改善箇所説明図

基準不適合発生箇所
固定レール

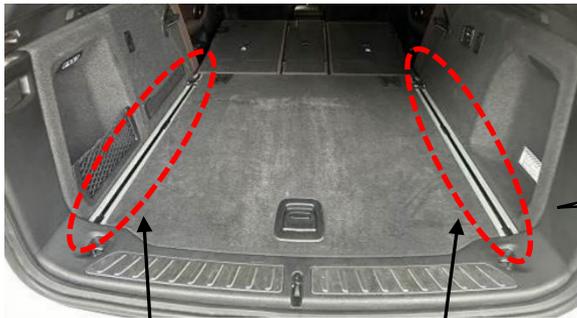
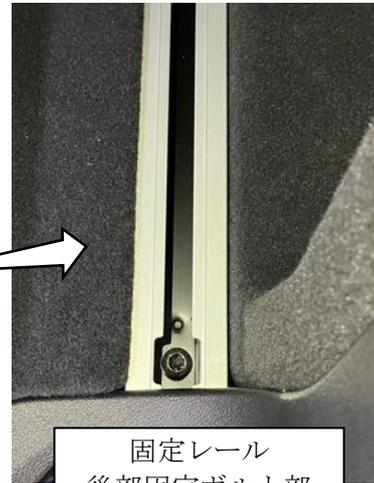
固定レール
後部固定ボルト部

ラゲッジルームの荷物固縛用の固定レールにおいて、車体と締結するボルトにかかる強度検討が不十分なため、車両の後面が衝突により衝撃を受けた際、固定レールの最後部を固定しているボルトが折損して固定レールが前方に押し出されることがある。そのため、後部座席の乗員に固定レールが接触し、負傷するおそれがある。

全車両、固定レールの後部ボルトを対策品に交換し、専用のワッシャを新たに追加する。
